福島第一原子力発電所
特定原子力施設への指定に際し
東京電力株式会社福島第一原子力発電所に対し
して求める措置を講ずべき事項について等へ
の適合性について
(減容処理設備設置に係わる実施計画の変更
について案件)

令和5年8月

東京電力ホールディングス株式会社

減容処理設備建屋の耐震性に関する補足説明

図 2.14.2.1-9 発生要因と追加部材の位置関係を示した図

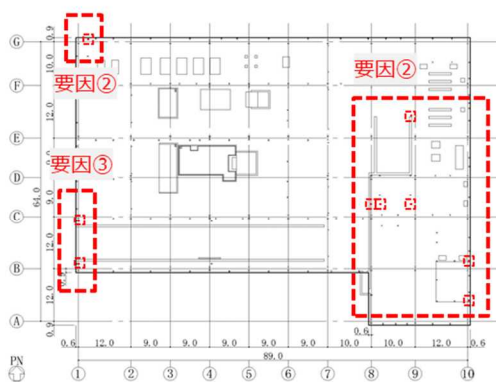
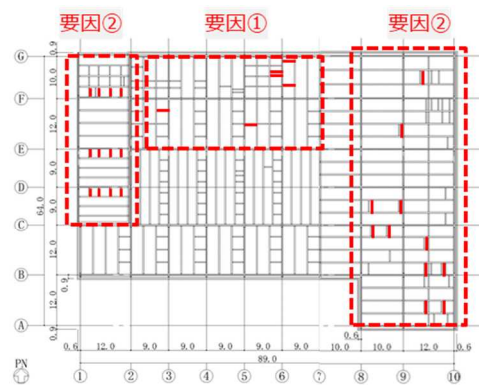
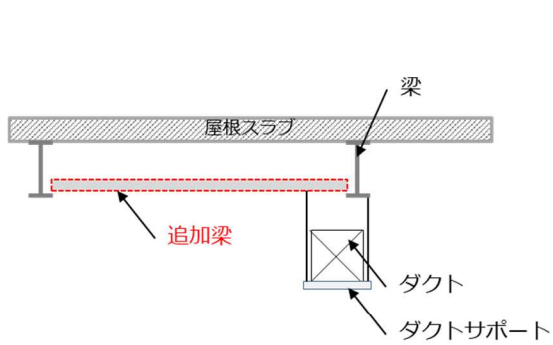
部材が追加となった要因を表 2.14.2.1-15 に示し、部材の位置関係を図 2.14.2.1-9 に示す。また、要因の補足を図 2.14.2.1-10～図 2.14.2.1-12 に示す。なお、今回追加された部材の重量は、間柱が約 5.1t、梁材が約 2.5t となる。

要因 番号	要因	具体的内容
①	ダクトサポート用	ダクト経路上において、上部にダクトサポートの受け材として設置された梁部材。また、振れ止め材を上部で受けるために設置している。
②	間仕切りサポート用・建方サポート用	間仕切り壁の接合のサポートとして設置された間柱部材。また、間柱の上部や梁間を固定する建方サポートとしての部材。
③	大型シャッターサポート用	シャッターの自重を受けるための間柱部材

図 2.14.2.1-10 要因①：ダクトサポート用に追加された部材の例

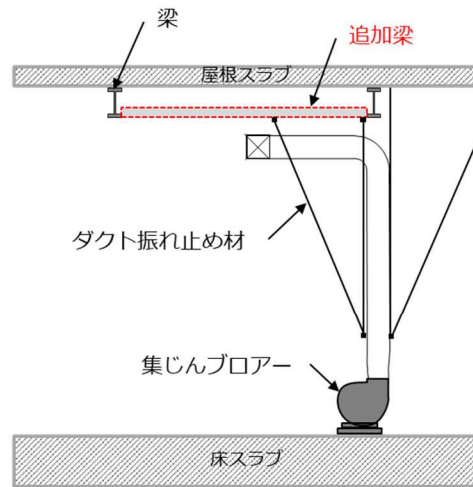
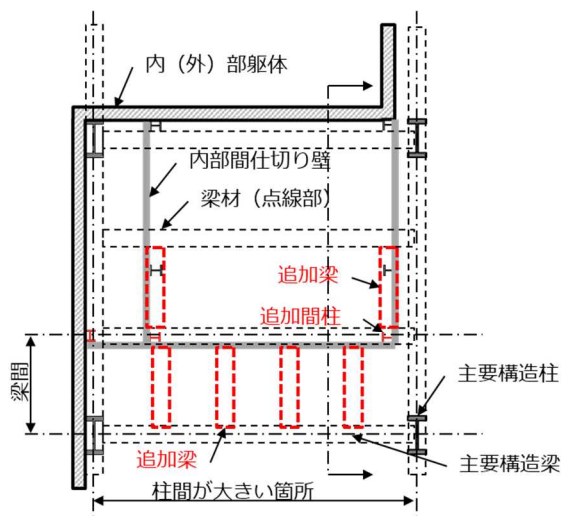
追加梁：ダクトを支えるためのサポート材を受けるために設置。(ダクト自重受け)

追加梁：ダクトの振れ止め材を受けるために設置。(振れ止め受け)

図 2.14.2.1-11 要因②：間仕切りサポート用・建方サポート用部材の例

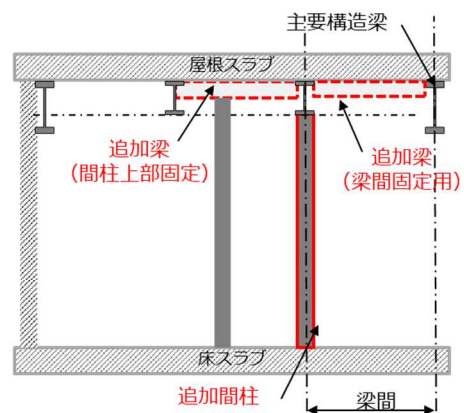
追加間柱：間仕切り材のサポート用として、内部壁や外壁との直行部(交差部)に追加設置している。

追加梁：間柱の上部に梁を流し、建方工事の安定性を向上している。また、主要構造梁の柱間の大きい箇所に梁間を固定する目的として設置。

図 2.14.2.1-13 追加部材と設備ダクトの位置を示す図

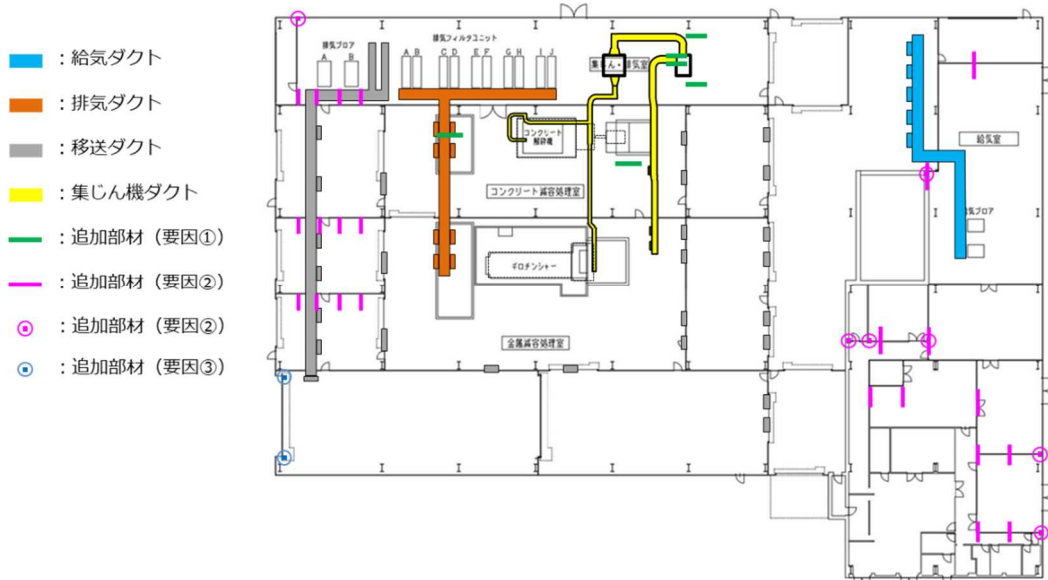
追加部材と減容処理設備のダクトの位置関係を図 2.14.2.1-13 に示す。追加部材は、一部空調ダクトの上部に設置されている。ただし、追加部材は、ダクト経路や空調性能に影響を与えるものではない（ダクト経路は、変更無し）。

図 2.14.4.1-1 感知器の設置位置を明示した図 (減容処理建屋 1階)

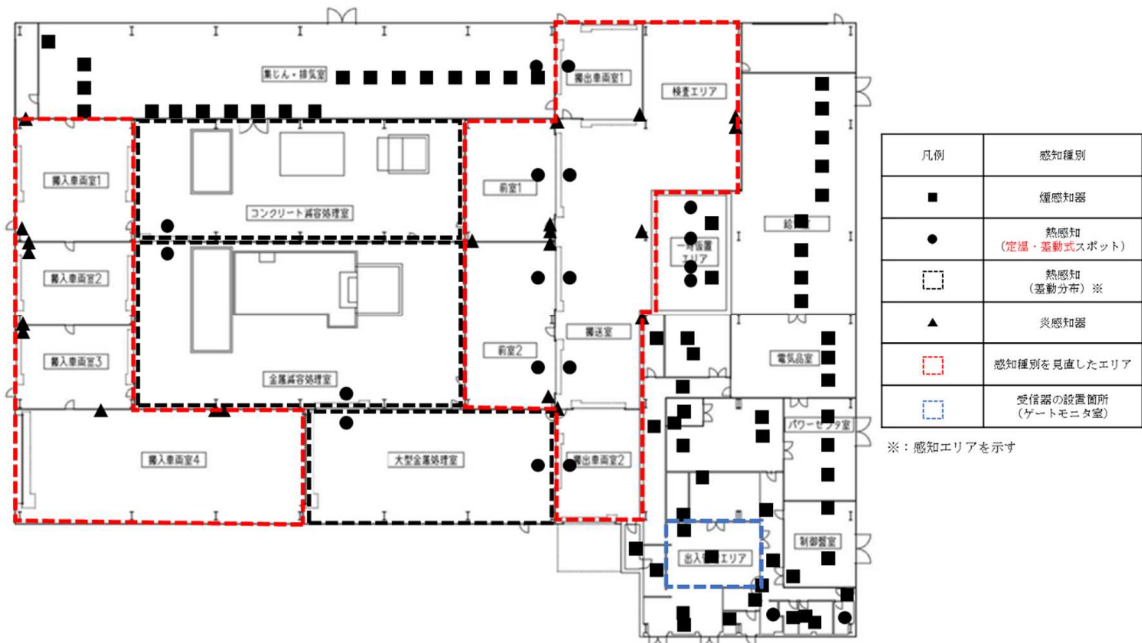
火災検出設備において、図2.14.4.1-1の赤枠にて示す範囲は、当初の熱感知による火災検知方法であった。この範囲を炎感知器による火災検知とする。当該の範囲は、設備運用後の保守性を考慮し感知方式の種別を選定した。各処理室については、感知種別の変更はないが保守性の高い感知器を設置する。変更の範囲と感知器の設置位置を図2.14.4.1-1に示す。なお、感知器については不具合等により一時的に機能を停止する可能性がある。

差動分布**式型**感知器は、検出器と空气管若しくは熱電対部による検知であり、設置工事エリアが大きい。このため、検出器に不具合が発生した場合、不具合箇所の特定制と交換作業に時間を要することが考えられる。炎感知器は、感知器本体のみの確認だけで済むため点検、不具合発生時の交換作業に有利である。運用上支障のない箇所は、炎感知器へと変更する。また、各処理室については、差動分布**式型感知器**について、空气管から熱電対による仕様の変更をする。熱電対は、空气管に比べ機能試験項目が少なく保全作業の際の被ばく低減につながる。感知器の種別の変更箇所は、不具合発生時の保守性並びに減容作業と設備メンテナンスを考慮し選定した。

図 2.14.4.1-2 炎感知器の設置個数の補足（断面図）

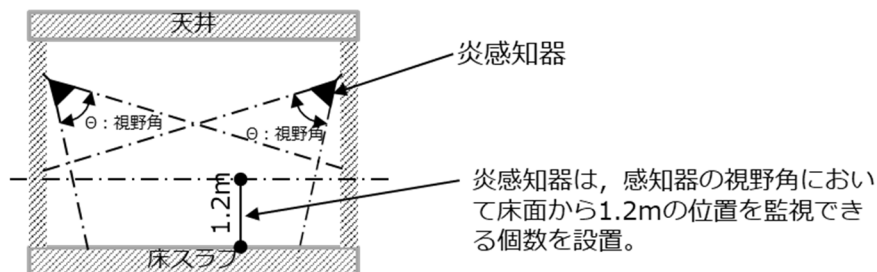
火災検出設備の種別・設置位置は、消防法施行規則及び関係法令※に則り、各感知器種別の機能が適切に発揮できる高さ、面積、感知距離であることを確かめ、**火災検知が適切にできるよう配置する。**減容処理建屋における感知器種別の設置方針を表 2.14.4.1-1 に示す。また、炎感知器の設置数について補足を図 2.14.4.1-2 に示す。
